H27-B-1 深度52.72~52.81m 最新活動面の走向・傾斜 (No.39) を変更、それに伴い条線方向 (No.40)、変位センス (No.41) を変更

敦賀発電所2号炉 敷地の地形、地質・地質構造について

15.非モデル化破砕帯
性状一覧表(17/19)

参考資料1 薄片観察結果

No.40 デル化破碎部 薄片試料観察 (H27-B-1 深度52.81m)

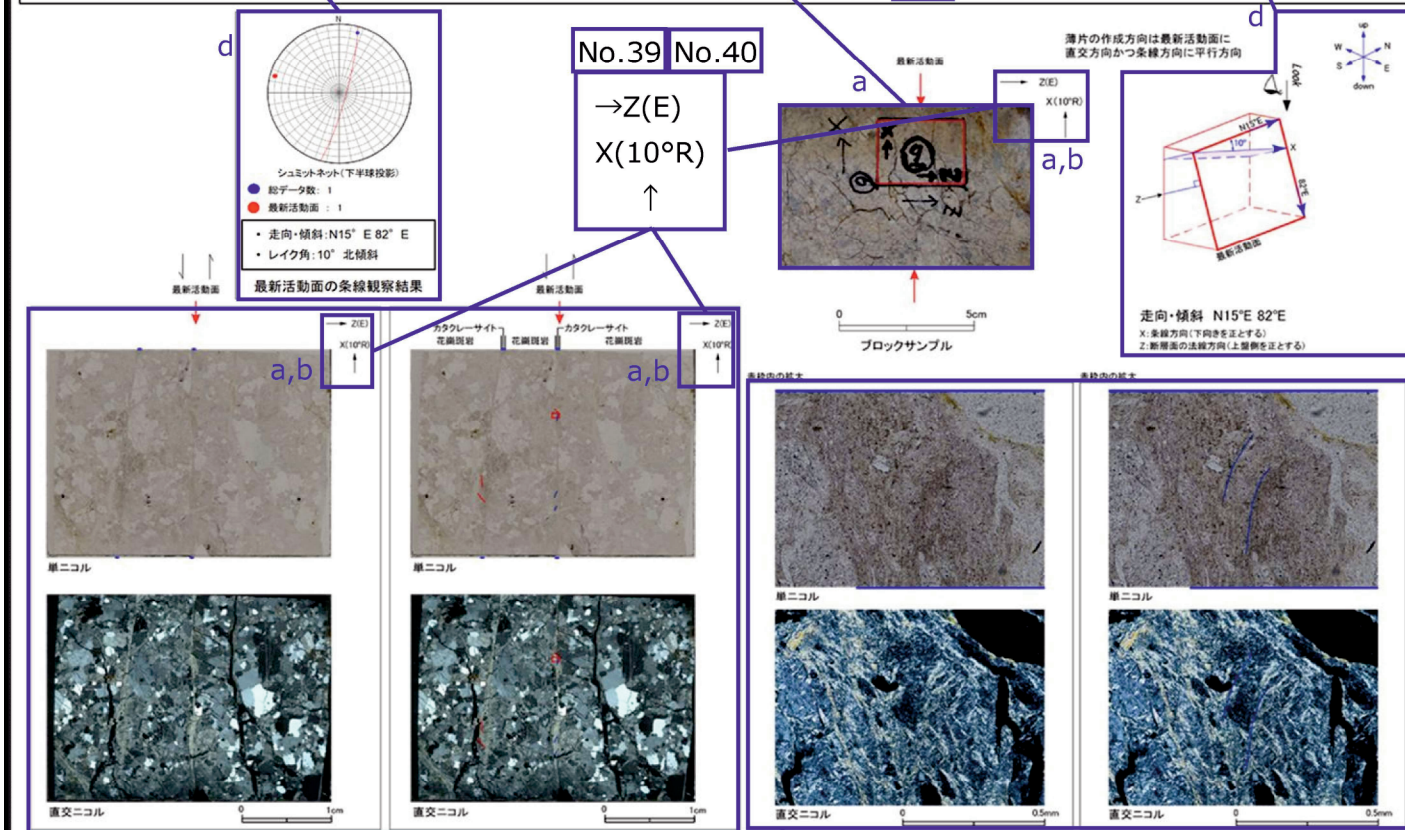
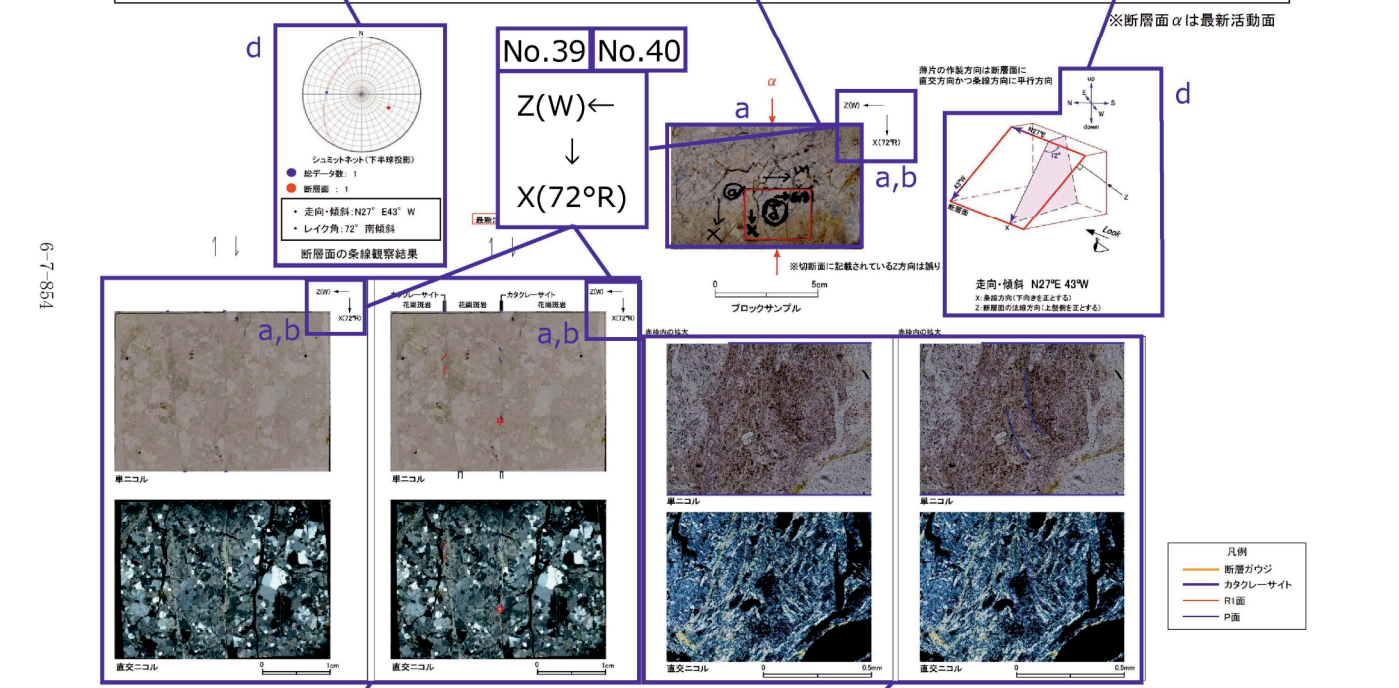
H27-B-1 深度52.72~52.81m 最新活動面の走向・傾斜 (No.39) を変更、それに伴い条線方向 (No.40)、変位センス (No.41) を変更

No.41
左ずれ

H27-B-1のボーリングコア(深度52.81m)から採取した薄片試料の観察結果によれば最新活動面の変位センスは、左ずれ成分が卓越する。

No.41
逆断層

H27-B-1のボーリングコアから採取した薄片試料の観察結果によれば最新活動ゾーンの変位センスは、逆断層成分が卓越する。
最新活動ゾーンに以下の特徴が認められることから、カタクレーサイトのみからなる破碎部であると判断した。
> (カタクレーサイト)基質を構成する粘土鉱物は少ない。
> (カタクレーサイト)断層面に沿った帯状の粘土状部は連続しない。
> (カタクレーサイト)角はつた岩片が多い。
> (カタクレーサイト)ジグザグ状の角礫群が認められる。
> 岩片は少ない。

No.39 No.40
(走向・傾斜 : N27°E43°W、
レイク角 : 72° 南傾斜
に基づく条線観察結果)

No.39 No.40
(走向・傾斜 : N27°E43°W、
レイク角 : 72° 南傾斜
に基づく模式図)
